Actualización de lista de piezas ilustrada (IPL)

530iP4

Descripción del cambio

Referencia 1

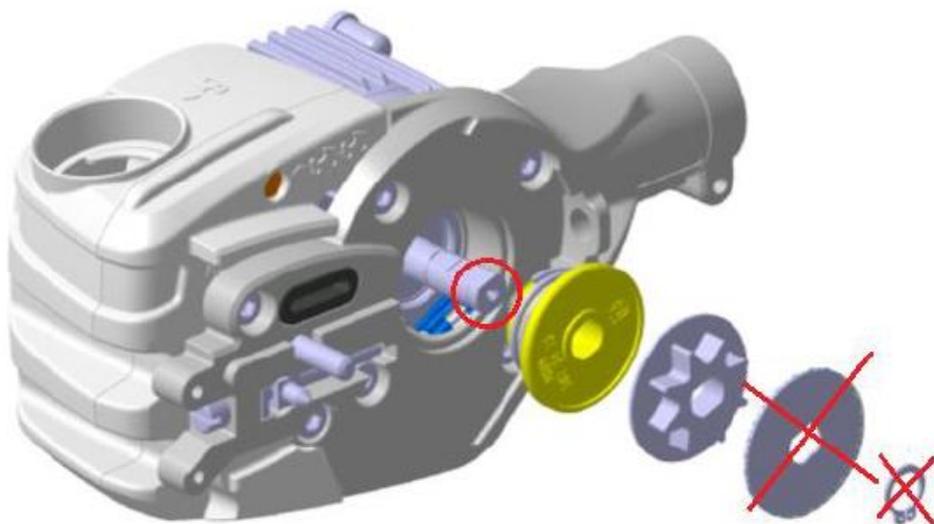
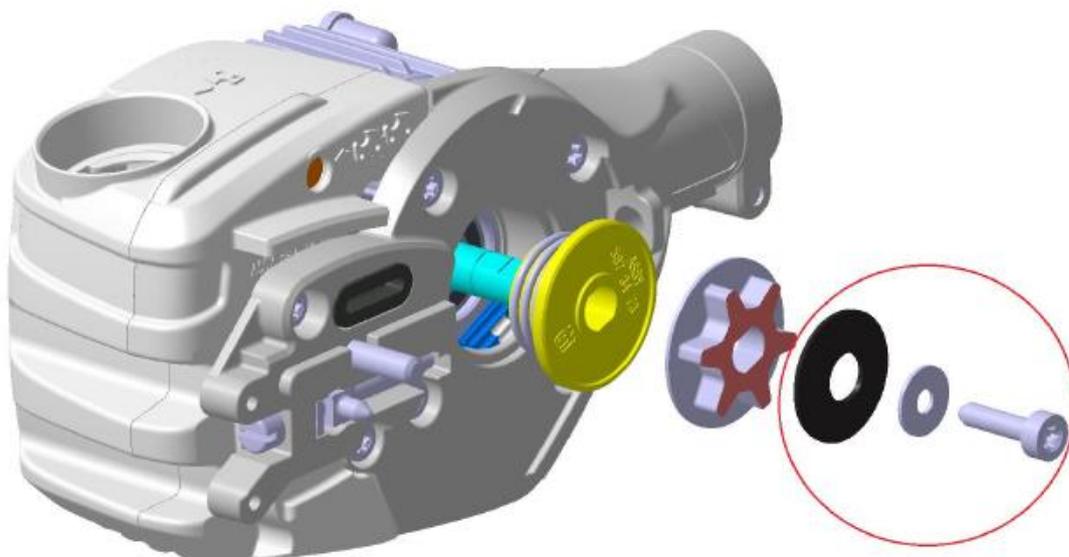
Motor assy is replaced with a new motor assy that has an internal threaded hole in the shaft.
The washer and circlip are replaced by a disc spring, washer and screw.
The screw must be tightened with 7-8 Nm and the spur sprocket must be held / fixed to enable that.

Old setup

New setup

Conjunto del motor 587 69 08-01 sustituido por el kit de motor 546 70 36-01, que incluye el motor (529 65 38-01), el resorte de disco (597 67 01-01), la arandela (503 23 00-35) y el tornillo (503 21 53-20) (consulte la referencia 1 en la página 2).

Referencia 2 para la IDENTIFICACIÓN DEL SISTEMA DE CORTE 529 53 71-01.

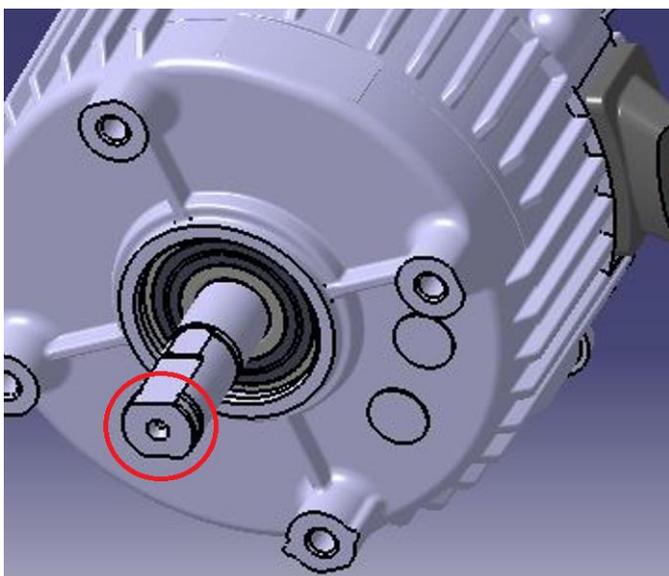
SISTEMA DE CORTE ANTIGUO 529 53 71-01 > (eje del motor sin orificio de tornillo) **SOLO** compatible con el CIRCLIP 735 31 12-00 y LA ARANDELA 577 27 15-01. Este antiguo sistema de corte incluye el MOTOR 587 69 08-01.

NUEVO SISTEMA DE CORTE 529 53 71-01 > (el eje del motor incluye un orificio para tornillo: consulte información más abajo) **SOLO** compatible con el RESORTE DE DISCO 597 67 01-01, la ARANDELA 503 23 00-35 y el TORNILLO 503 21 53-20. Este nuevo sistema de corte incluye el MOTOR 529 65 38-01.
